Reglamentación Técnica

ANEXO 001 – TURISMO PROMOCIONAL – LOS TRONCOS

ART. Nº 33: CARROCERIA:

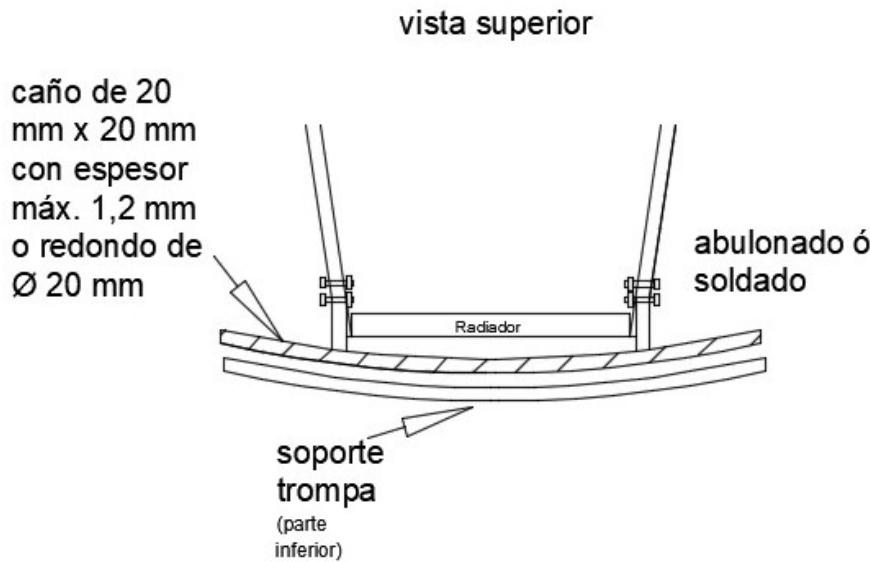
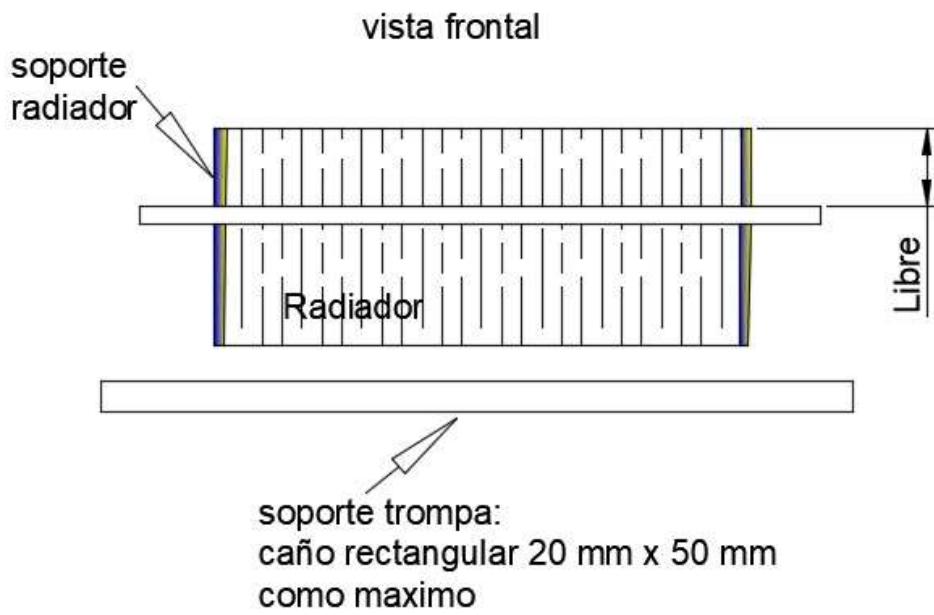
Se permite colocar refuerzo de caño estructural redondo de Ø20 mm. o cuadrado de 20 mm x 20 mm como máximo de pared fina en la parte frontal solamente para proteger el radiador, a parte del soporte inferior para sostener la trompa. La posición será como indica en la figura adjunta.

Los soportes de esta estructura irán colocadas verticalmente a la misma línea del radiador o por detrás.
